PLAN LOCAL D'URBANISME DE LA LECHERE

COMPTE RENDU DE REUNION

Réunion du 26 Mars 2024

Objet de la réunion : Présentation des OAP

FEISSONS LE CROITET

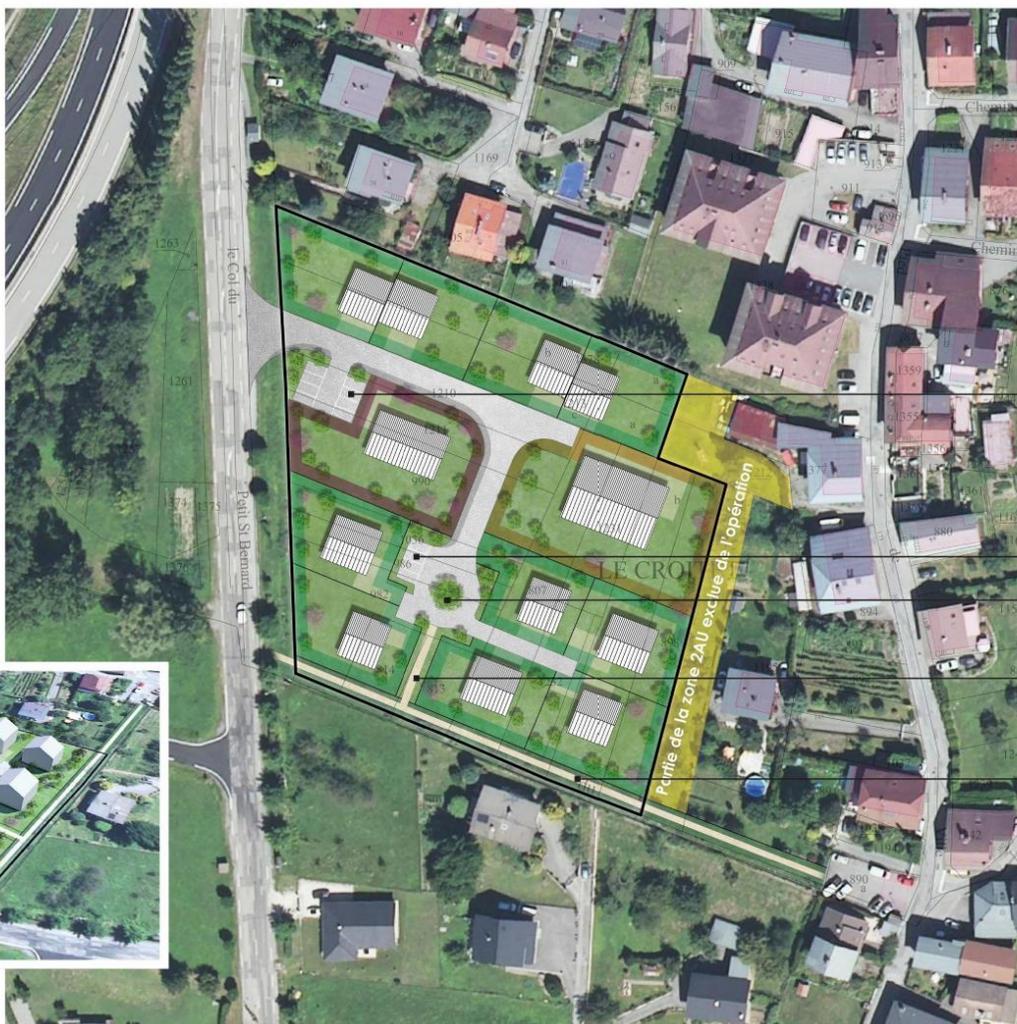
Suite à la suppression des commerces et services, il convient de ne pas préciser dans l'OAP le nombre de place visiteurs.

FEISSONS LE CROITET

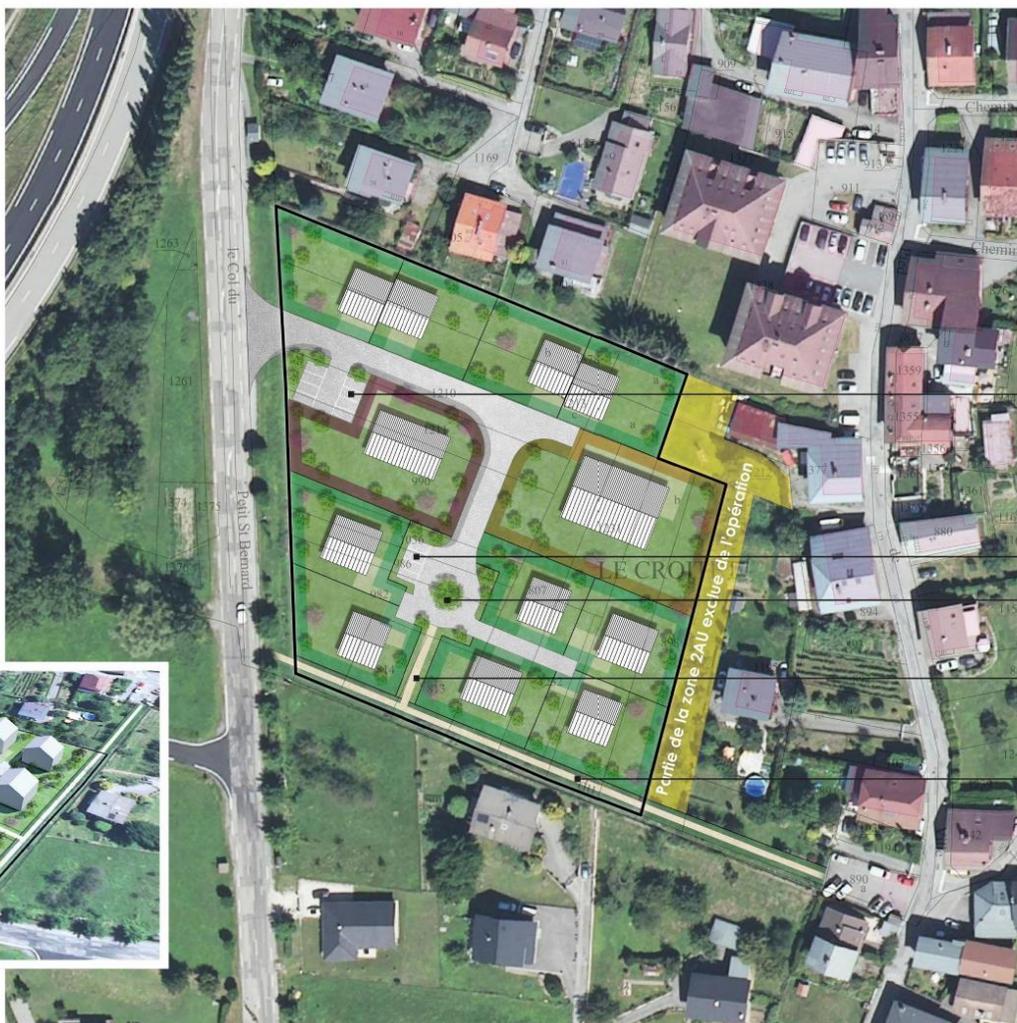
Un traitement paysager des abords sera effectué pour réduire l'incidence paysagère de l'opération vis-à-vis de la RN90 et de la RD990 et préserver l'intimité des riverains.

Une bande inconstructible est aménagée d'un point de vue paysager sera conservée sur la bordure est et le coin nord-est de l'opération pour préserver l'intimité des riverains.

CELLIERS

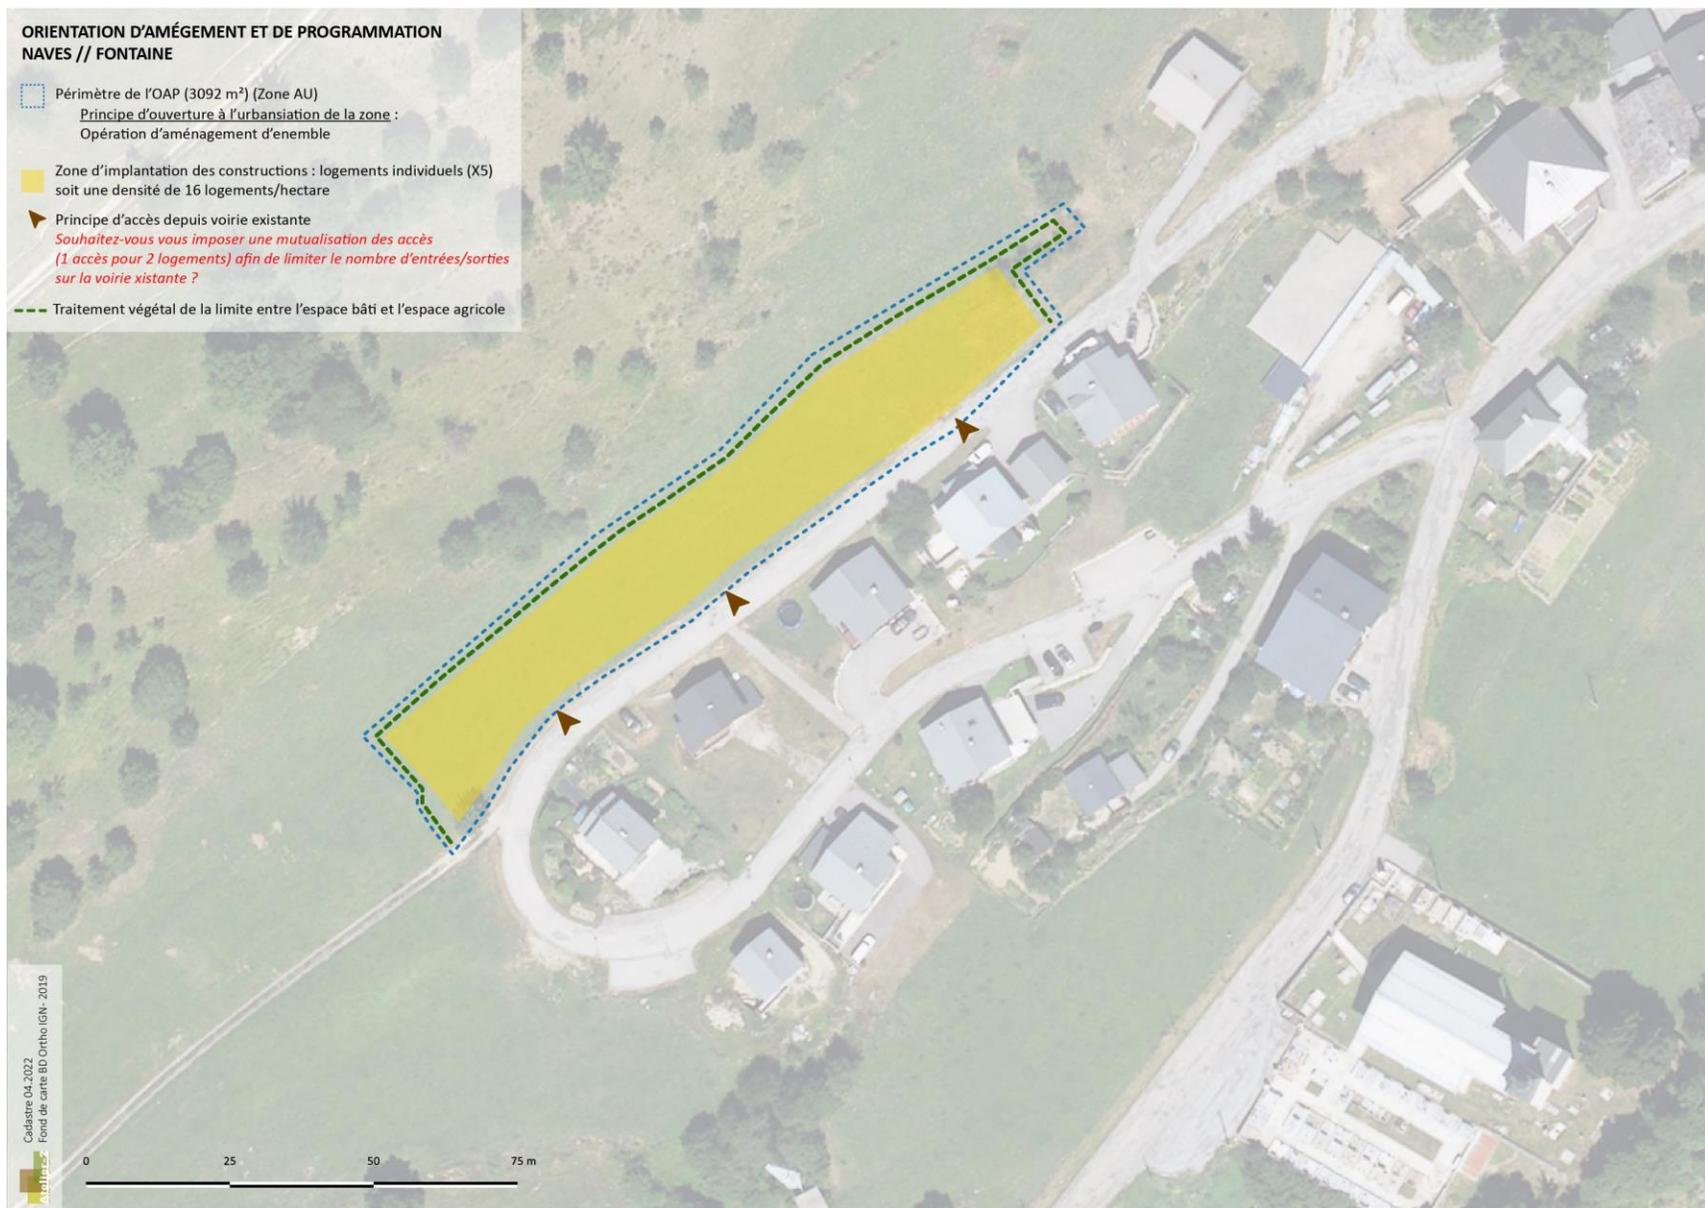
Au cours de la réunion, le bureau d'études interroge les élus sur le classement de cette zone : confirmez-vous un classement en zone U ? En zone AU avec l'inscription d'une OAP ? Un classement en zone N ? Le terrain a-t-il été vendu et un PC déposé ?

Après discussion Monsieur Guillard indique que ce secteur doit être inscrit en zone A. En revanche, la parcelle K n°229 qui jouxte ce secteur doit être intégrée à la zone U afin de permettre la construction de garage pour les habitants du hameau (projet privé)

NAVES FONTAINE (Etude de discontinuité nécessaire)

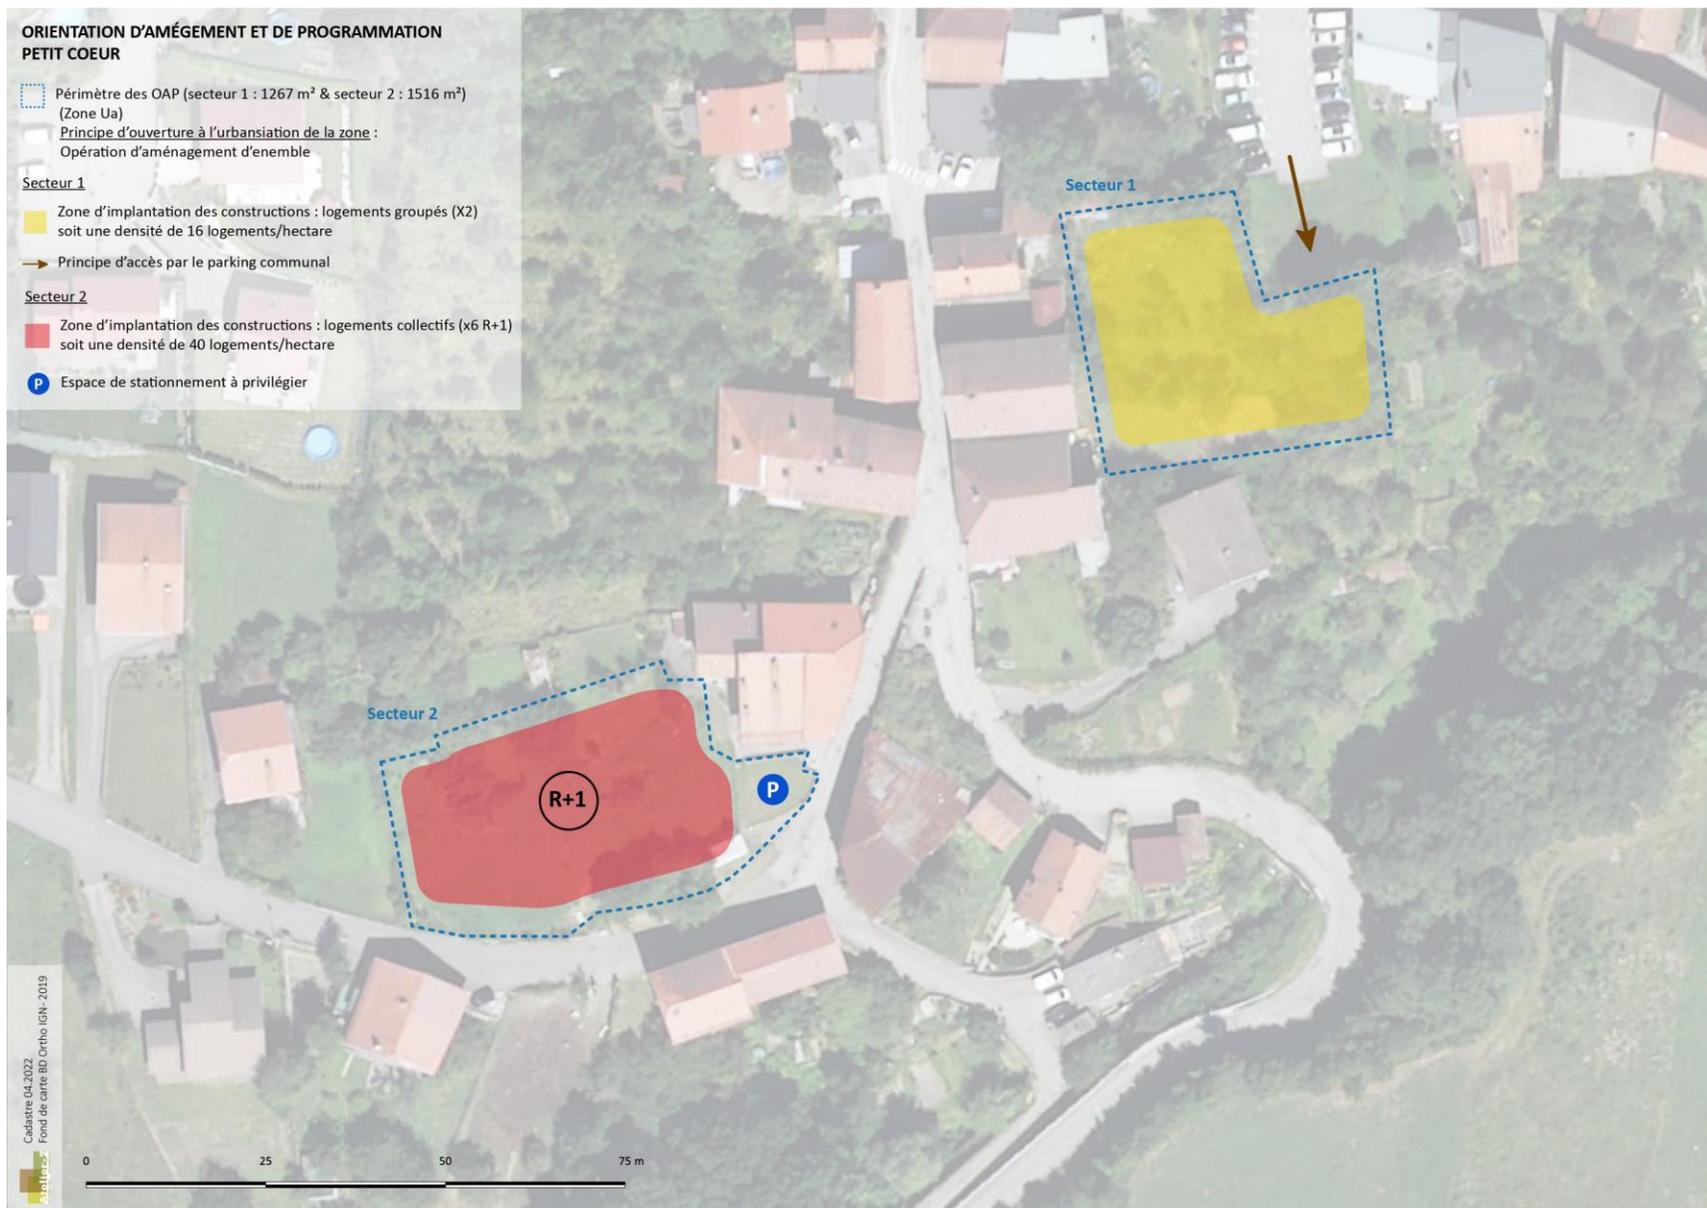
Au cours de la réunion, Monsieur le Maire indique que ce secteur doit être classé en zone U et ne doit pas faire l'objet d'OAP. De plus, monsieur le Maire indique que ce secteur est inscrit en zone U dans le PLU en vigueur et qu'il ne fera pas l'objet d'une dérogation au titre de la loi montagne.

**Au cours de la réunion, Monsieur Balcells valide la proposition faite sur le secteur n°1.
Concernant le secteur n°2, le périmètre de l'OAP est à revoir afin de sortir la parcelle BC n°114.
De plus les élus indiquent qu'il est nécessaire de reprendre le tracé de l'emplacement réservé inscrit dans le PLU en vigueur.**

LA LECHERE STATION

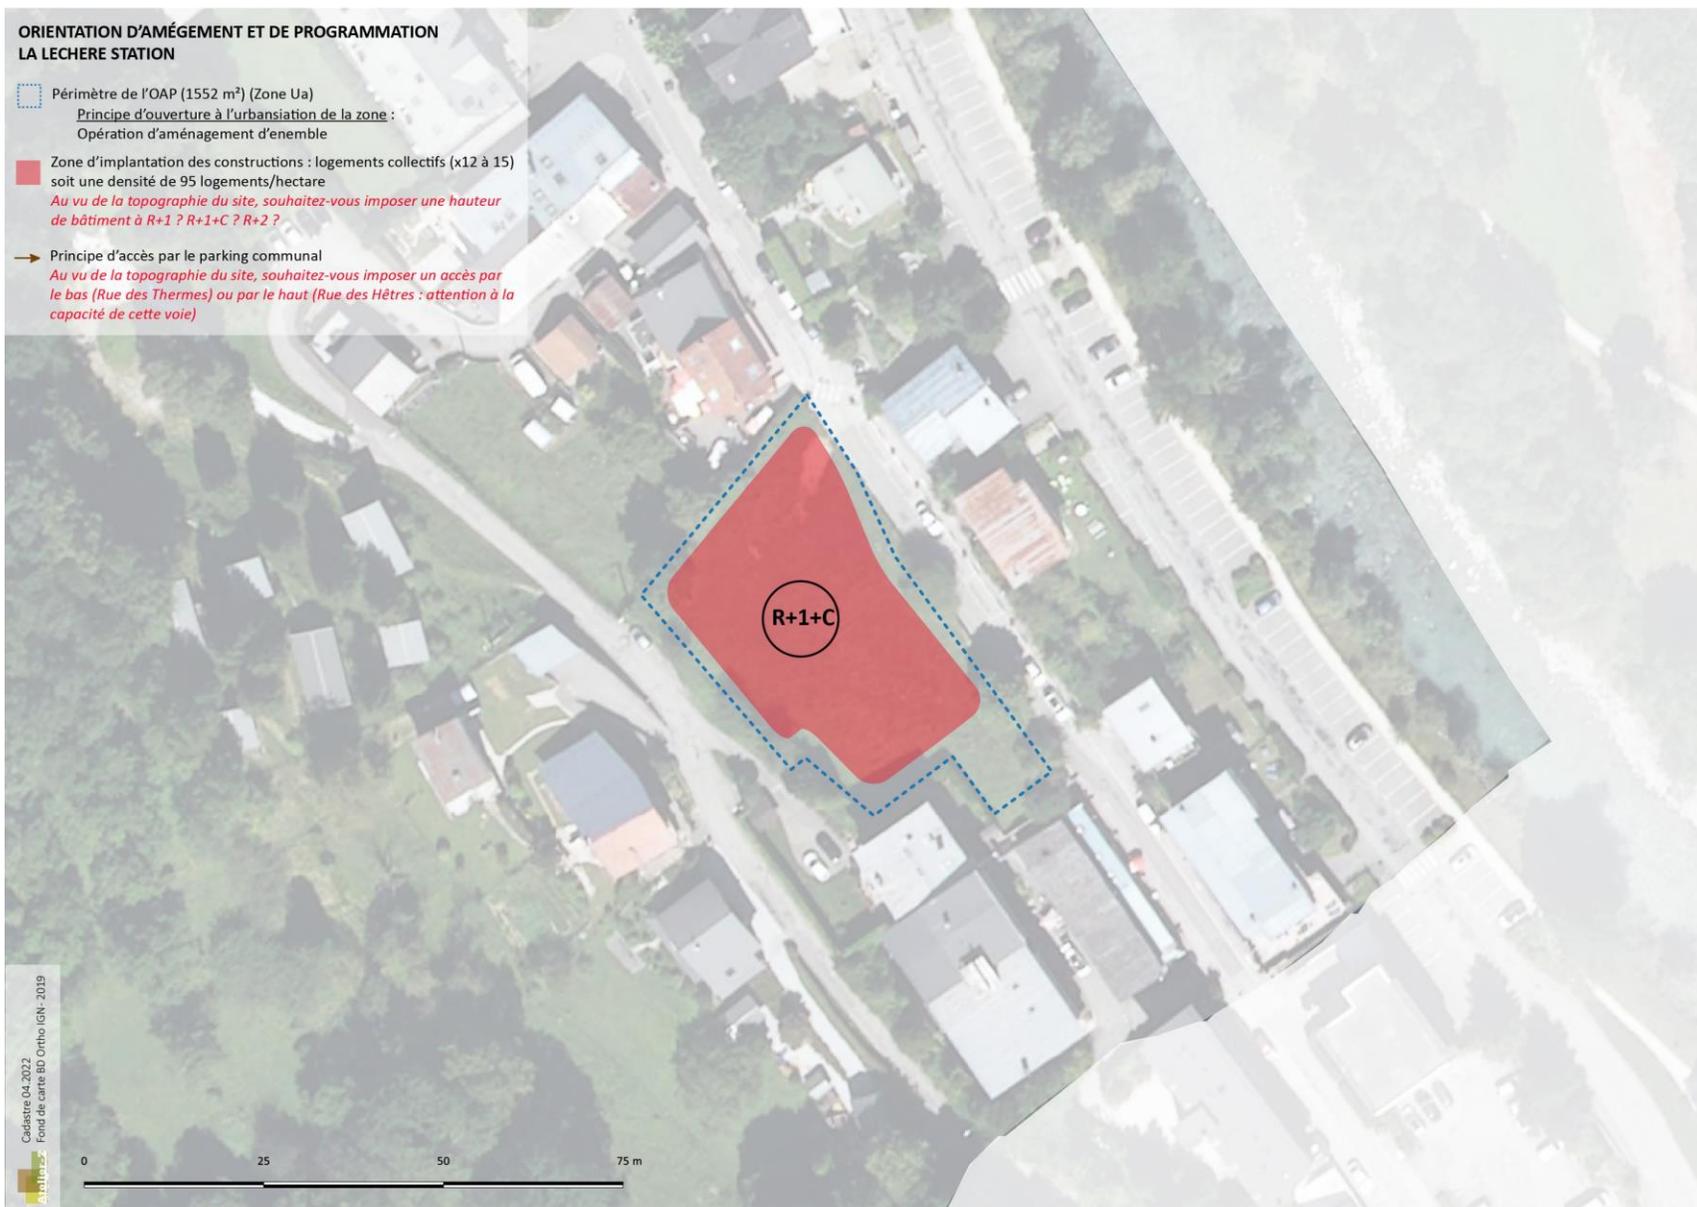
Au cours de la réunion, les élus indiquent que l'accès au site de projet doit se faire par la Rue des Thermes (un projet présenté à la commune prévoyait la réalisation de garage enterré). Les élus doivent revenir vers le bureau d'études concernant la hauteur du bâtiment (R+2 / R+3 ?) Le bureau d'études indique que cela aura une incidence sur le nombre de logements potentiel.

DOUCY VILLAGE

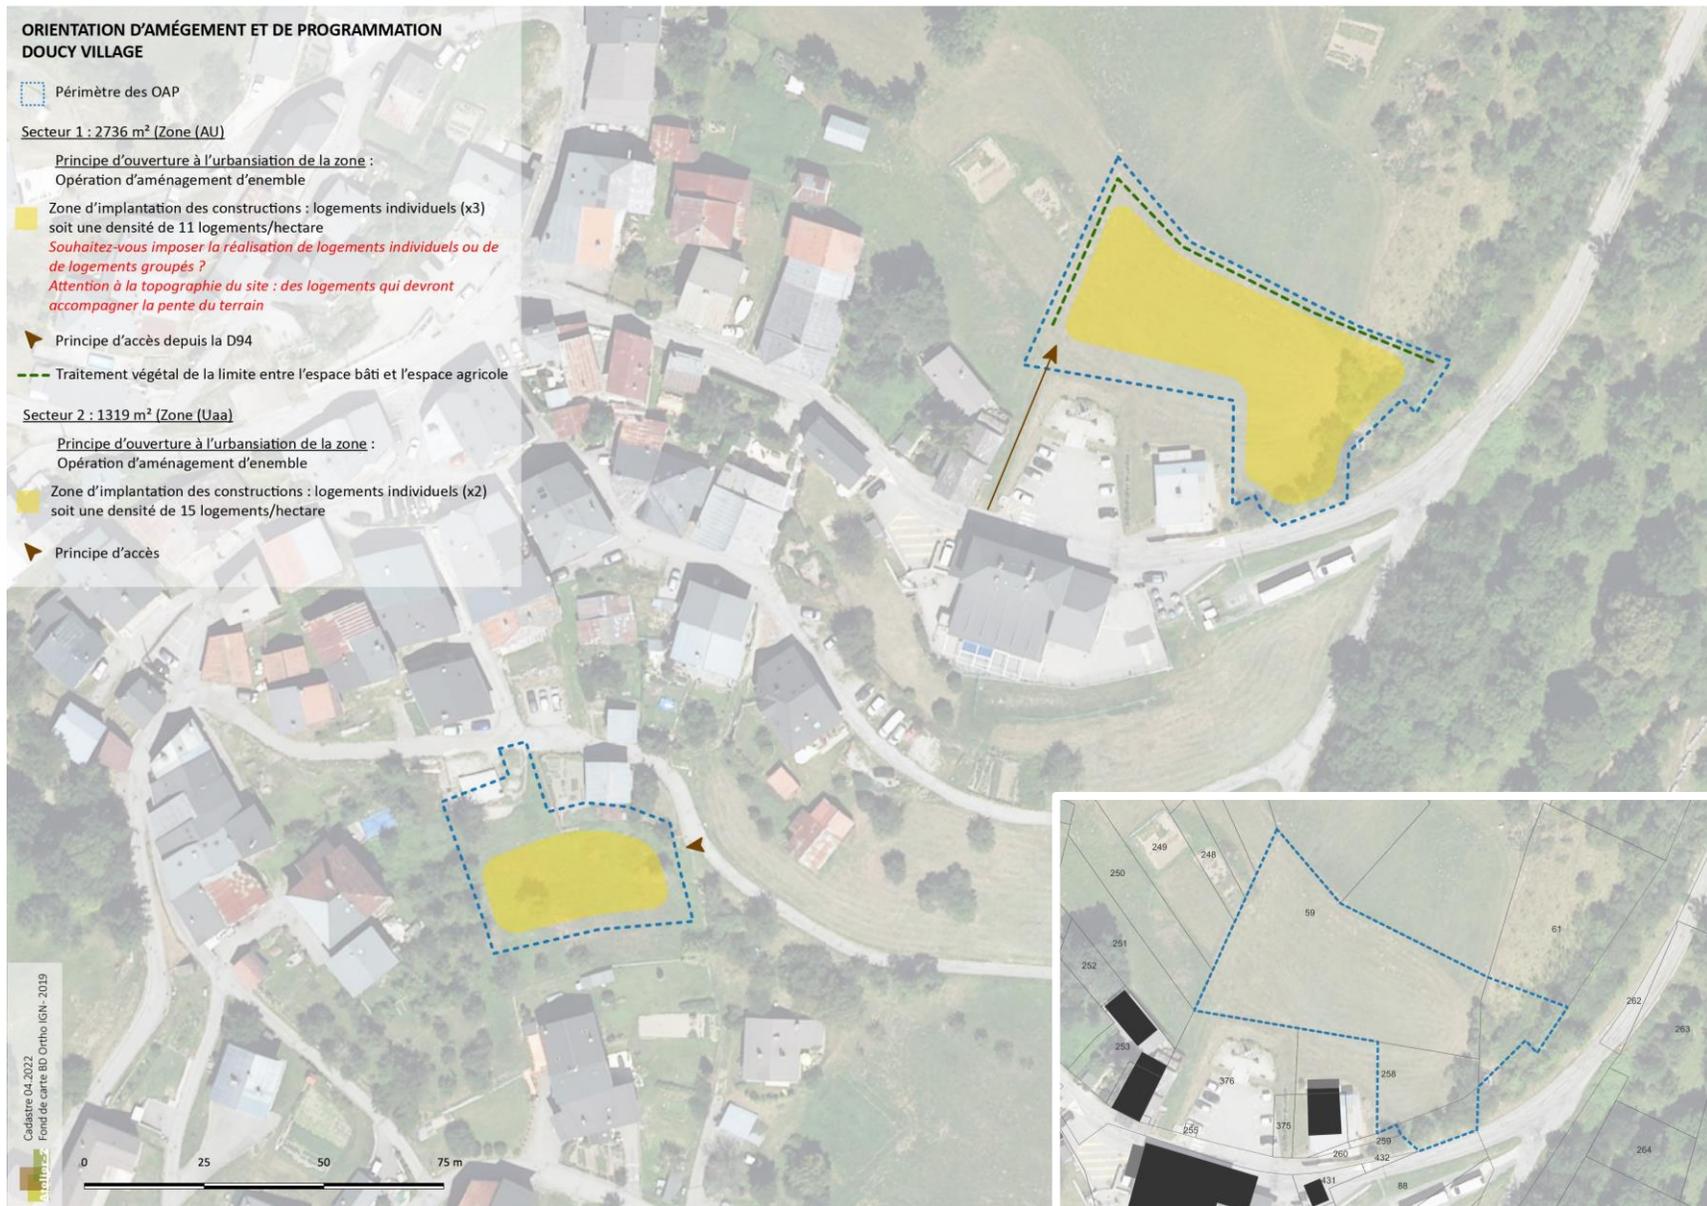
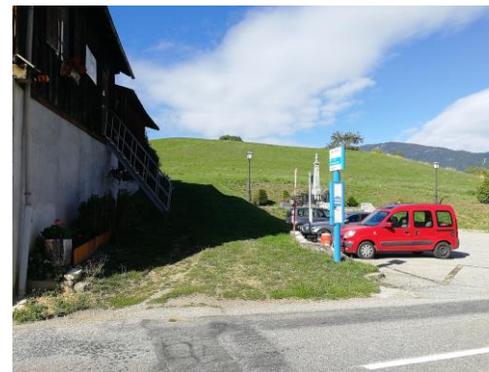
Au cours de la réunion, Madame Germanaz indique que le périmètre de projet doit être revu : les parcelles ZN n°258 et n°61 doivent être retirées du périmètre. En revanche il convient d'inclure une partie des parcelles ZN n°250 et 251 (échange foncier). La zone pourrait accueillir environ 4 logements individuels.
